**Vyjádření k existenci sítí
provozovaných společností
Veolia Energie R, a.s.**

Název akce:	Parkoviště za školou, ul. V Zálomu	
Lokalizační údaje:	Okres:	Ostrava-město
	Obec:	Ostrava
	Název k.ú.:	Záběh nad Odrou
Zájmové území:	Vymezeno v situaci uvedené v příloze	
Kontaktní osoba:	Ondřej Bojko	
Kontaktní údaje: tel., e-mail	725782575, o.bojko@seznam.cz	
Platnost vyjádření:	1 rok ode dne vyhotovení 14.07.2021

Příloha .1

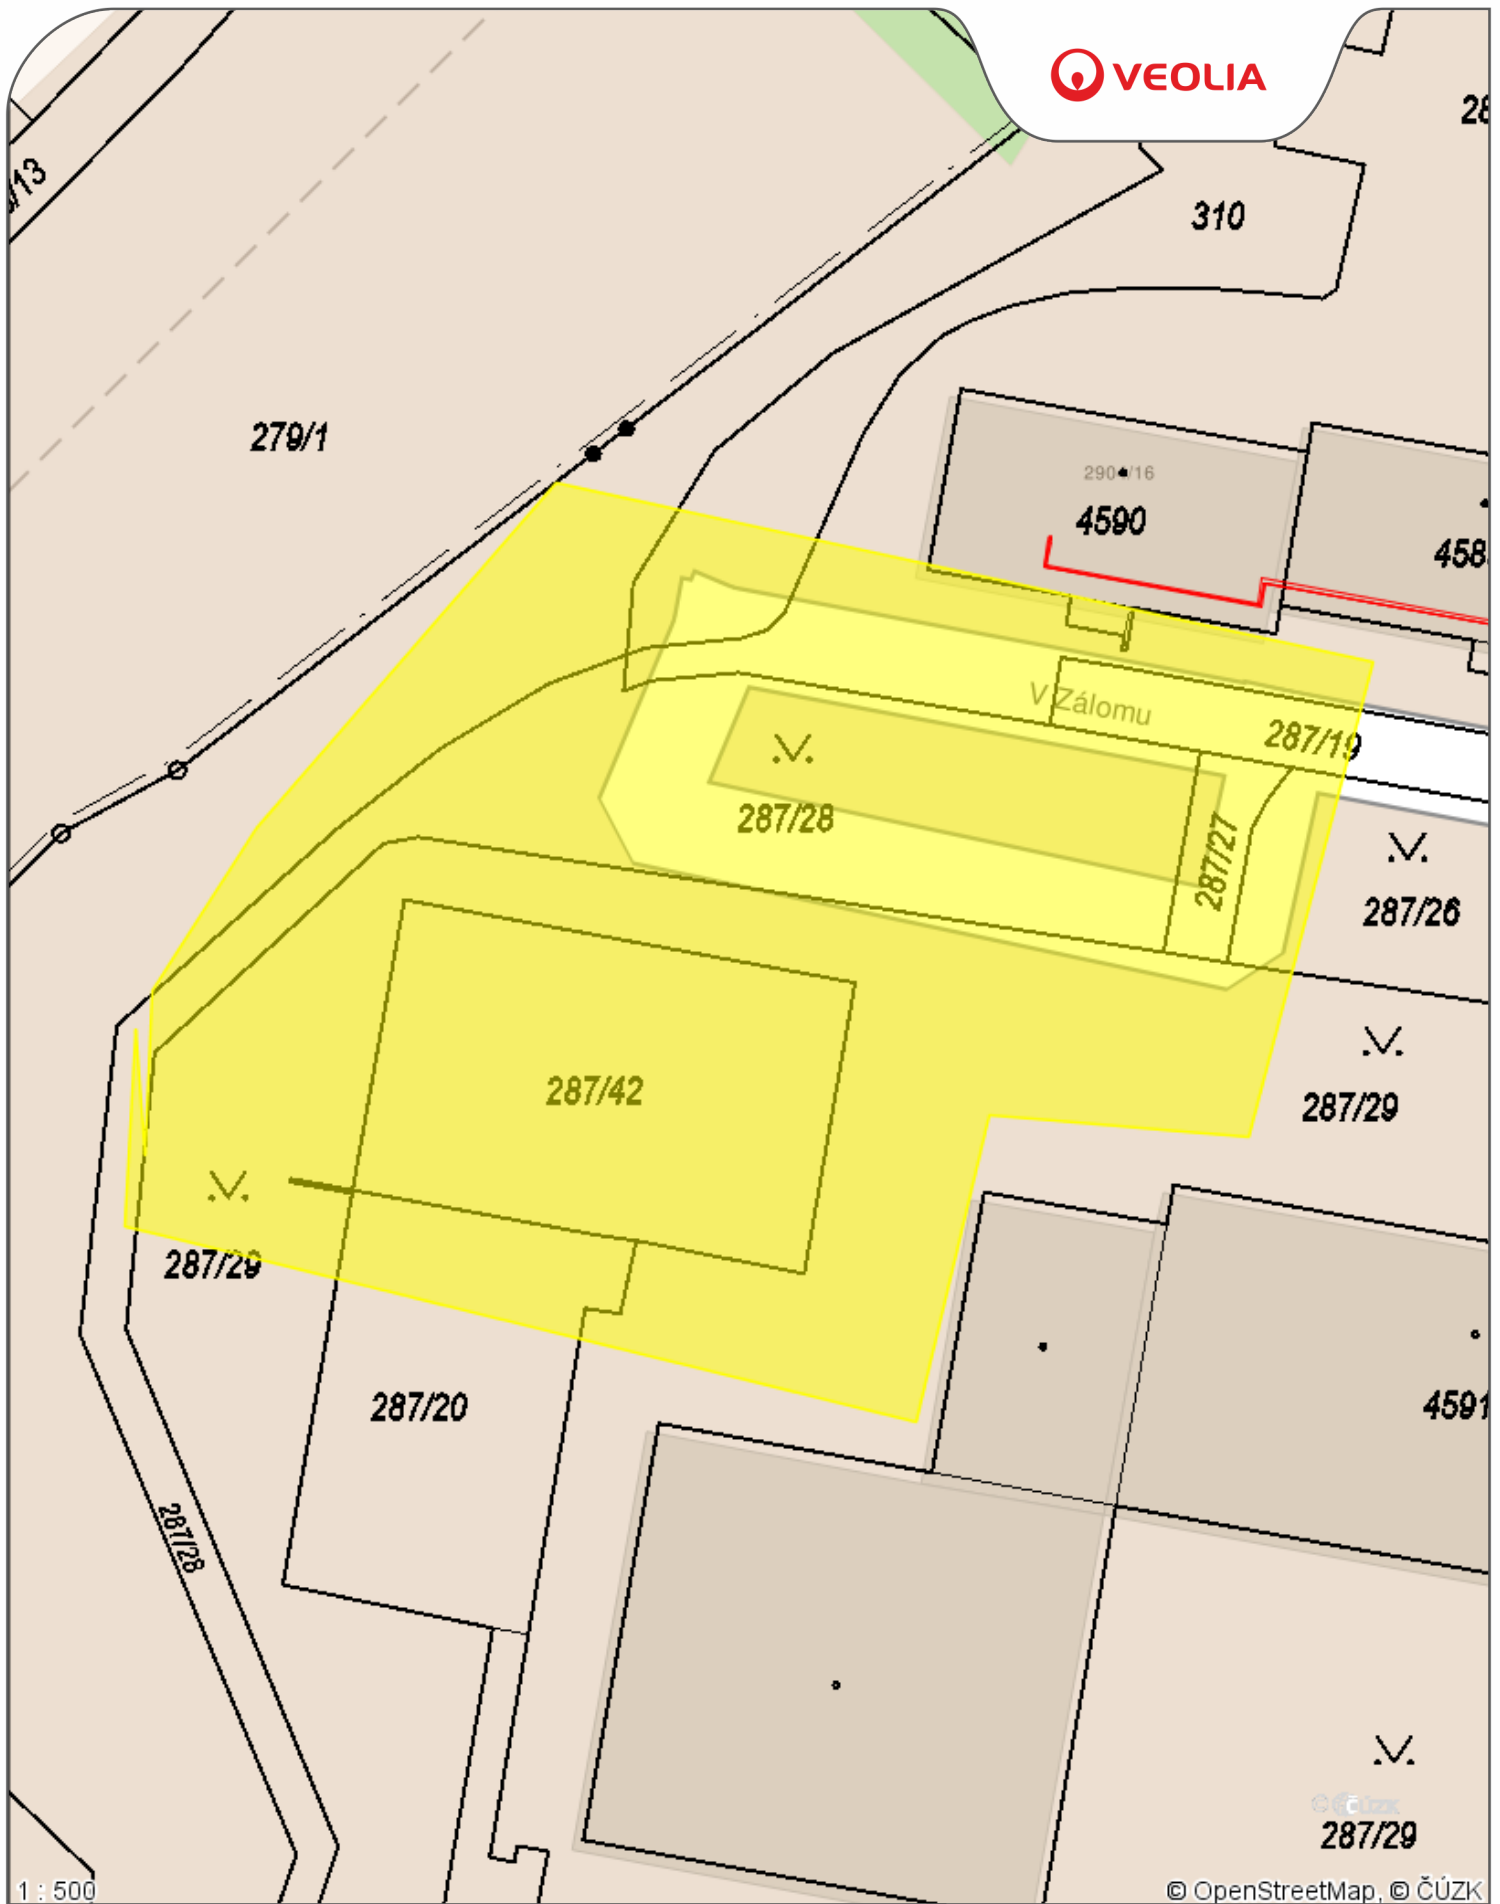
Ve Vámi vyznačeném zájmovém území

dojde k dotčení

zařízení ve správě Veolia Energie R, a.s., Region Severní Morava a Slezsko - oblast Sever, závod DS

Podzemní vedení tepelných sítí

U podmínky dodržení SN 736005 upozorníme na skutečnost, že tepelné vedení v podkladech Veolie není zaměřeno, ale pouze zakresleno. Přesnou polohu lze určit pouze sondážními výkopy s jejich následným zaměřením.
